AVIS RELATIF À LA PROTECTION CONTRE LES EVENTUELS EFFETS NOCIFS ET NUISANCES PROVOQUÉS PAR LES RAYONNEMENTS NON IONISANTS GÉNÉRÉS PAR DES ANTENNES ÉMETTRICES STATIONNAIRES

Commune : COURCELLES - Exploitant : PROXIMUS

Référence exploitant : 71RIA_02

Rapport n° 2157 / 2023

Figure 1 : Vue en plan des lieux de séjour et des points de contrôle

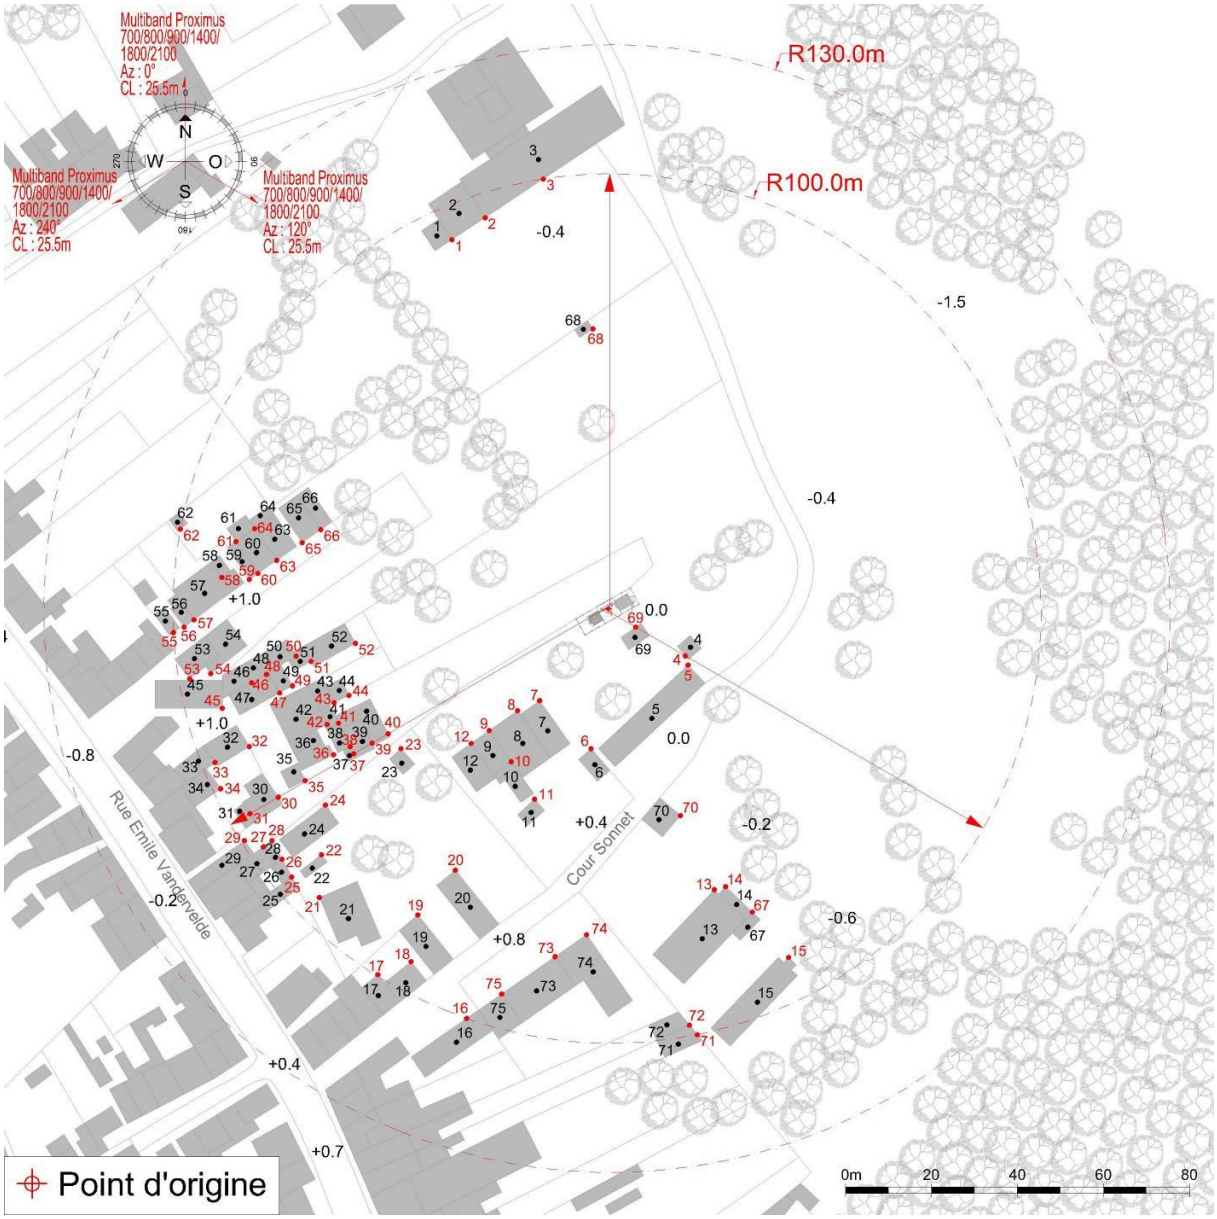
N° point de contrôle	LS	Atténuation (dB)	Indice d'exposition relatif à la limite par installation IE_i
30	LS30	3,0	0,292
32	LS32	3,0	0,272
24	LS24	3,0	0,268
29	LS29	3,0	0,251
21	LS21	3,0	0,248
45	LS45	3,0	0,237
47	LS47	3,0	0,229
31	LS31	3,0	0,225
27	LS27	3,0	0,223
28	LS28	3,0	0,221
34	LS34	3,0	0,220
26	LS26	3,0	0,219
25	LS25	3,0	0,215
33	LS33	3,0	0,212
3	LS3	3,0	0,197
53	LS53	3,0	0,195
22	LS22	3,0	0,191
42	LS42	3,0	0,174
17	LS17	3,0	0,171
54	LS54	3,0	0,170
57	LS57	3,0	0,168
2	LS2	3,0	0,165
35	LS35	3,0	0,151
46	LS46	3,0	0,150
60	LS60	3,0	0,148
55	LS55	3,0	0,148
56	LS56	3,0	0,145
1	LS1	3,0	0,142
18	LS18	3,0	0,140
63	LS63	3,0	0,129
48	LS48	3,0	0,127
19	LS19	3,0	0,118
58	LS58	3,0	0,114
62	LS62	3,0	0,102
16	LS16	3,0	0,102

En ce qui concerne les antennes de l'installation mentionnées dans le tableau 1, la distance maximale à laquelle la limite pourrait être atteinte, à l'extérieur, est égale à 73,3 m. S'il n'y a pas de LS à une distance inférieure, les antennes respectent forcément la limite d'immission.

Dans le cas des LS situés à l'intérieur des bâtiments, une atténuation d'obstacle est prise en compte et il en résulte que la distance maximale à laquelle la limite pourrait être atteinte se réduit à 51,9 m.

Figure 2 : Vue en plan des installations d'antennes dans un rayon de 300 mètres autour de l'installation faisant l'objet de la demande d'avis

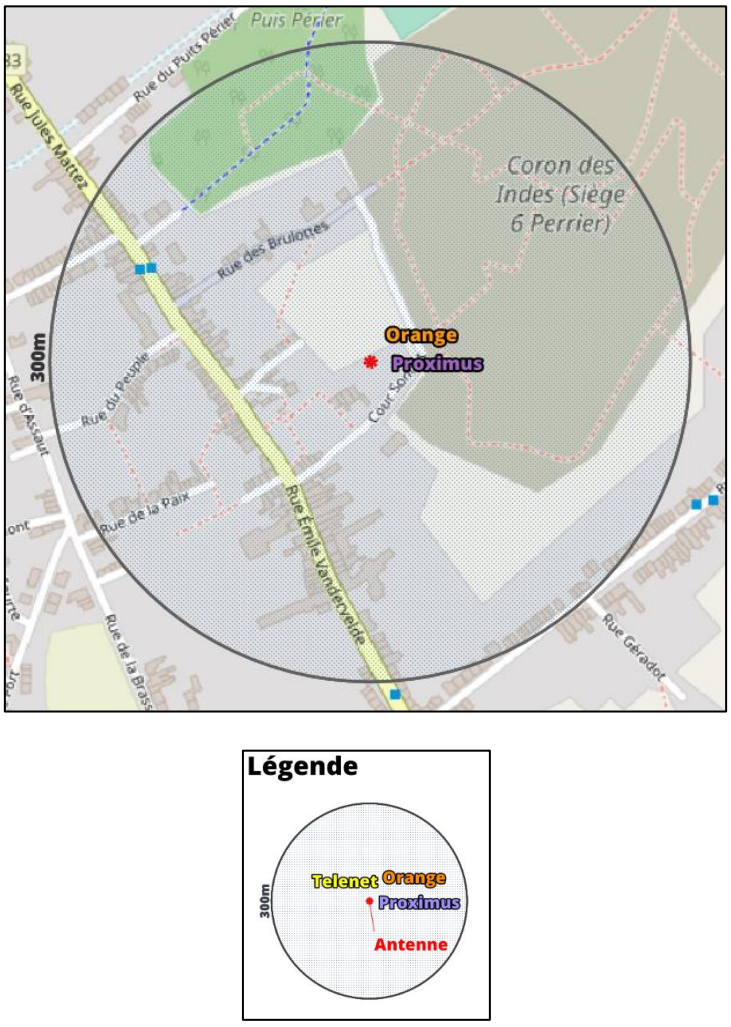
Compte tenu du nombre d'installations localisées dans la figure 2, il apparaît que l'intensité du rayonnement électromagnétique généré, dans les lieux de séjour situés à proximité de l'installation référencée dans le paragraphe 2, par l'ensemble des antennes émettrices stationnaires de l'ensemble des exploitants du même site d'antennes émettrices stationnaires respecte la limite fixée à l'article 4, § 2 du décret.
